Ministero della Transizione Ecologica

Parere n. 382 del 9 gennaio 2023

Progetto:	<p style="text-align: center;"><i>Istruttoria VIA</i></p> <p style="text-align: center;">Nuovo raccordo aereo dalla linea a 132kV T.919/920 "Rosone - Torino Sud-Ovest" alla Cabina Primaria di Balangero nei Comuni di Balangero, Mathi e Corio nella Città Metropolitana di Torino</p> <p style="text-align: center;">ID_VIP 5445</p>
Proponente:	<p style="text-align: center;">TERNA S.p.A.</p>

Fig. 2

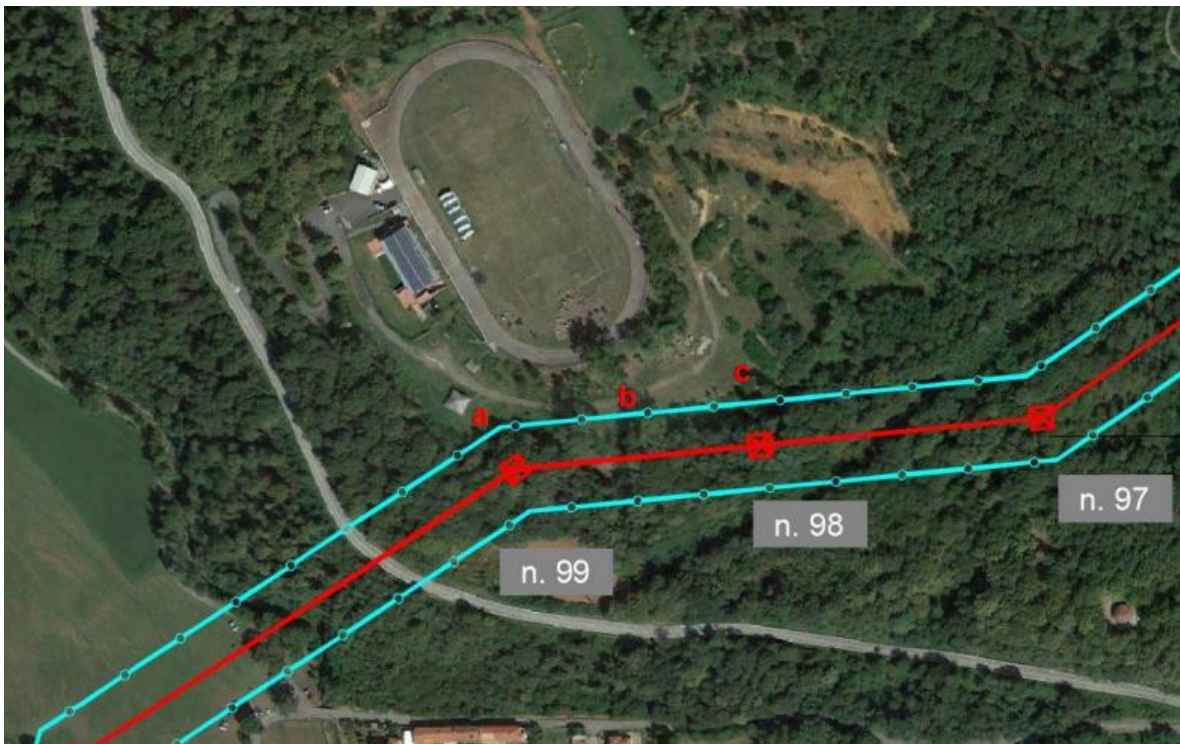
- A. Opzione 0: non realizzazione degli interventi di riorganizzazione dell’assetto della rete elettrica locale.
- B. Il tracciato di progetto preliminare, presentato in fase di Assoggettabilità a VIA (ID_VIP 3677 a cui il progetto era stato sottoposto con esito negativo).
- C. Una variante di tracciato che preveda l’allontanamento dello stesso dal Centro sportivo Colombo tra

i sostegni 97 e 99 (Fig. 2).

Il tracciato di progetto è inoltre prossimo a quello della linea MT Balangero – Corio che viene attraversata tra i sostegni 97 e 98 (Fig. 2).

- Alternativa B che è scaturita dalla problematica sollevata da una richiesta del Comune di Balangero e dall'osservazione della Regione Piemonte e che prevede, data la Distanza di Prima Approssimazione (DPA) che si estende per 23,5 m circa per lato dal tracciato di progetto, che detta fascia mantenga dal proprio margine una distanza di circa 15 metri rispetto all'edificio a servizi localizzato lungo la strada di accesso all'area sportiva attrezzata (punto a della figura seguente), lambisca la suddetta strada di accesso nel punto b e costeggi il terrazzo a prato in cui sono collocate le zone attrezzate del Centro Sportivo (punto c).

Fig. 3

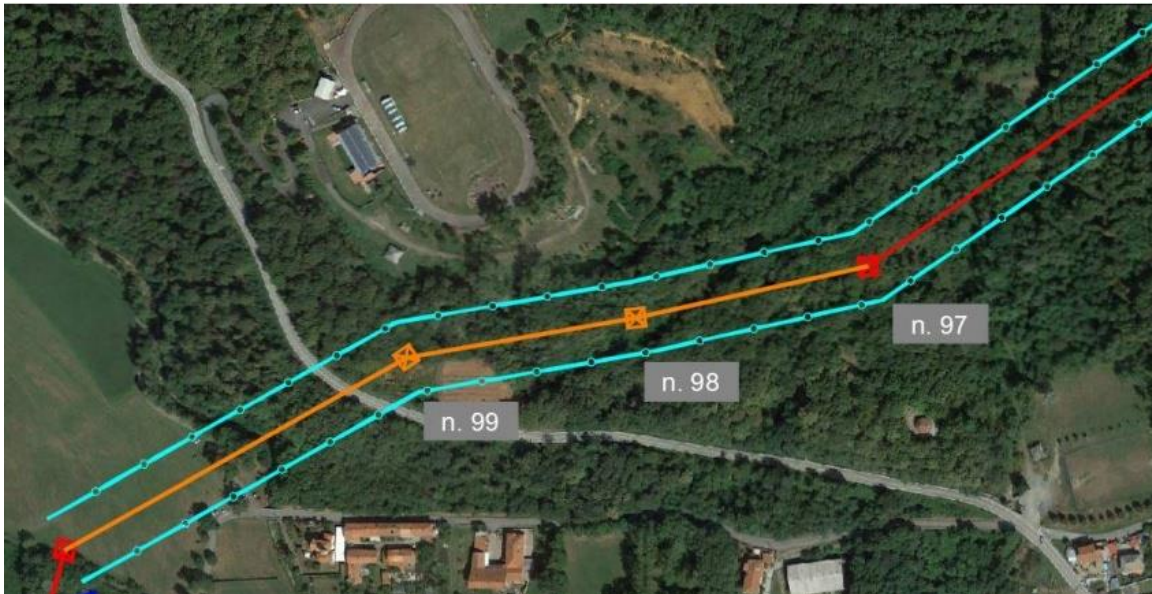
- Alternativa C che è stata definita considerando i seguenti vincoli:
 - mantenere una distanza equivalente tra la linea elettrica e le zone frequentate del campo sportivo, da un lato, e dall'altro il nucleo di edifici localizzati a sud lungo la via Lanzo, comprendente il Santuario della Madonna dei Martiri;
 - mantenere una distanza adeguata del sostegno 98 e dei cavi tra i sostegni 97 e 98 rispetto al tracciato ed ai cavi della linea a media tensione Balangero – Corio.

Con il tracciato descritto in figura la distanza tra la linea elettrica e le zone frequentate del campo sportivo passa da circa 40 a 60 m rispetto all'alternativa B, mentre la distanza con il nucleo di edifici a sud scende da circa 83 a 70 m;

- *Cantierizzazione*: l'alternativa C presenta una accessibilità più problematica per la collocazione dei sostegni maggiormente addentrata nel versante;

- *Vegetazione*: l'alternativa C comporta una maggiore interferenza con il bosco in fase di costruzione per raggiungere i siti di imposta dei sostegni, ma offre la possibilità di collocare il sostegno 99 in una zona non coperta da bosco e parzialmente incolta;

- *Geomorfologia*: lo spostamento di alcune decine di metri verso valle non modifica le condizioni di stabilità del versante. Le differenze di quota vanno da circa 2-3 m per il sostegno n. 98 a 5-6 m per il n. 99;

- *Paesaggio*: il tracciato dell'alternativa C risulta preferibile in quanto il tracciato originario dell'elettrodotto nel tratto in esame presenta condizioni di percezione visiva diretta e ravvicinata rispetto alle zone frequentate del Centro Sportivo ed alla viabilità di accesso a questo. Con il tracciato C si allontana dal Centro e si abbassa nel versante, attenuando l'impatto visivo diretto dei sostegni. Nel contempo non presenta condizioni di maggiore impatto visivo dalla zona abitata localizzata al piede del versante, che rimane in posizione ribassata rispetto al percorso della linea;

- *Campi elettromagnetici*: entrambi i tracciati rispettano i limiti normativi CEM, ma il tracciato C presenta margini più cautelativi; in questo senso corrisponde positivamente alle richieste del Comune di Balangero e della Regione Piemonte.

In conclusione, considerate le suddette valutazioni, si ritiene preferibile il tracciato C, che diventa il tracciato di progetto su cui il Proponente ha effettuato le analisi e le valutazioni condotte nello Studio di Impatto Ambientale.

Fig. 4

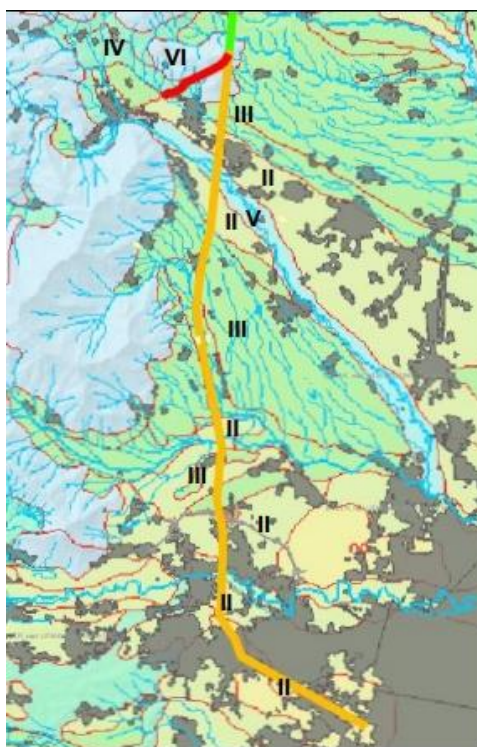
Le opere in progetto interesseranno suoli con capacità d'uso ai fini agricoli e forestali, in particolare la nuova linea in progetto si svilupperà su suoli di VI e di V classe con limitazioni d'uso molto forti e forti, mentre il tratto di linea di previsto smantellamento è collocato in zone di classe II (moderate limitazioni), III (alcune limitazioni), IV (molte limitazioni), V (forti limitazioni) e VI classe (limitazioni molto forti), come riportato nello stralcio di mappa seguente.

L'impatto potenziale maggiormente significativo sul suolo derivante dalla realizzazione delle opere in progetto consiste nella possibile perdita di fertilità dei terreni di scotico accantonati in fase di cantiere.
